감사결과 처분요구서

- 민원 제보에 따른 특정감사 -

한국농어촌공사 감사

제 목 공사감독업무 소홀에 관한 사항

[그림 1] [접접] 배수문 현황

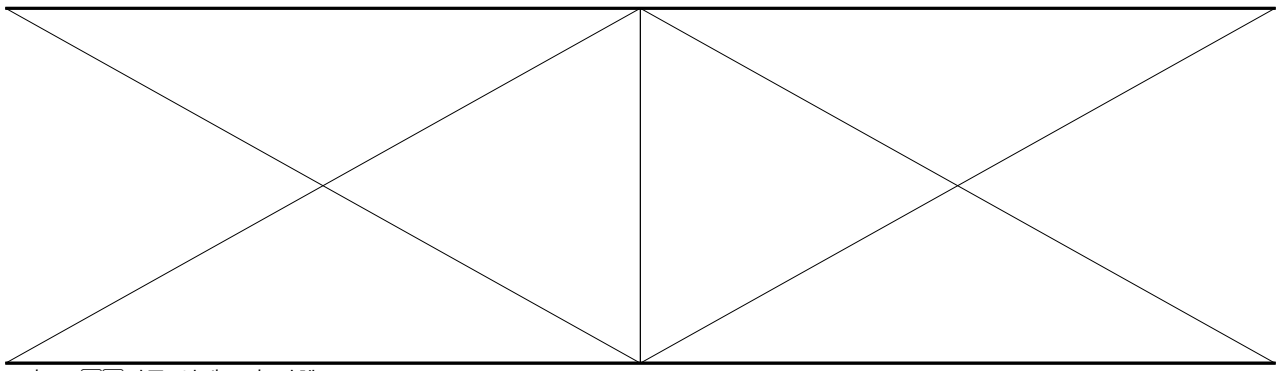
한편, [표표]지사는 [해해]지구 배수개선사업 토목건축공사에 대해 [전전전전전]건설(주)과 2025년 연차계약을 2025. 2. 7. 체결하였고, [접접] 배수문 기초는 [그림 1]과 같고 총연장이 28.4m이고 그 중 박스암거(2.0×2.0) 연장 23m, 유입부 및 유출부 옹벽부 각 연장 2.7m이며, 옹벽부 기초의 두께는 0.5m와 암거박스 기초의 두께는 0.35m로 표시되어 있다.

㉔㉔배수문³⁾ 유입부(제내지⁴⁾)와 유출부(제외지⁵⁾) 기초를 시공하면서 설계도서 기준(T=0.5m)과 달리 [표 3]와 같이 기초 두께가 0.44m~0.48cm⁶⁾로 시공한 사실을 확인하였다.

구분	위치	검측 현황(m)			비고
		설계도서	검측 결과	차이	
①	배수문 유입부 좌측벽	0.50	0.44	△0.06	
②	배수문 유입부	0.50	0.45	△0.05	
③	배수문 유입부	0.50	0.48	△0.02	
④	배수문 유입부 우측벽	0.50	0.45	△0.05	
⑤	배수문 유출부	0.50	0.48	△0.02	
⑥	배수문 유출부	0.50	0.47	△0.03

② 사장(포포지사장)은 i) 해해지구 배수개선사업으로 신설한 집집 배수문에 대하여 실제 시공 규격에 따라 구조검토를 실시하시고 안전성이 확보되는 경우에는 실제 소요된 물량에 맞게 관련예규에 따라 설계변경과 계약금액을 조정하시기 바랍니다. (시정)

[그림 2] 공사감독원 검측

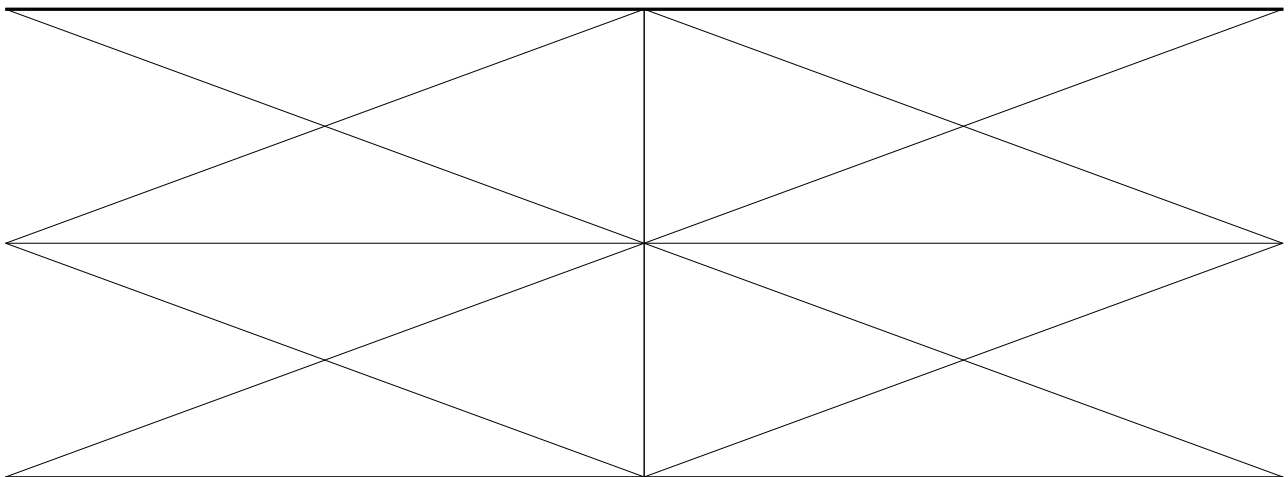
공사감독원은 배수문 시공 과정에서 계획고, 철근 배근에 대한 검측을 [그림 2]와 같이 실시하였으며 2025. 5. 12. 배수문 기초가 매립되기 전 구조물 검측을 실시하였으나, 배수문 전체(L=28.4m)에 대하여 검측하지 못하였고 측면부 위주로 검측을 실시하였으며 [그림 2]과 같이 검측을 실시한 자료를 제시하였다.

그런데 공사감독원은 콘크리트 구조물을 시공하는 경우에는 해당 사업 설계 도서와 관련 지방서에 따라 규격에 맞게 설치하여야 하고 오차범위를 벗어나지 않도록 관리·감독하여야 했고, 규격 미달이 발견되는 경우 필요한 조치를 하여야 하는데도

규격에 미달하는 배수문에 대하여는 해당 구조물 연장(L=28.4m) 등을 감안하여 측면부 두께 측정으로 검측을 실시하여 해당 사실을 인지하지 못하였고, 향후 면밀한 검측을 통해 품질관리에 최선을 다하겠다는 의견을 제시하였다.

① 사장(▽▽▽▽처장)은 해해지구 배수개선사업과 관련하여 계약 관련법과 「공사감독 업무지침」, 지방서 등을 준수하지 않아 장기계속공사의 당해년 계약을 체결하지 않은 상태에서 배수로 등 일부 공사를 선시공하고 설계서와 상이하게 배수문 구조물이 설치되는 등 공사감독원의 업무를 소홀히 한 책임을 물어 포포지사 농어촌사업부 4급 <<<에게 “주의” 처분하시기 바랍니다.
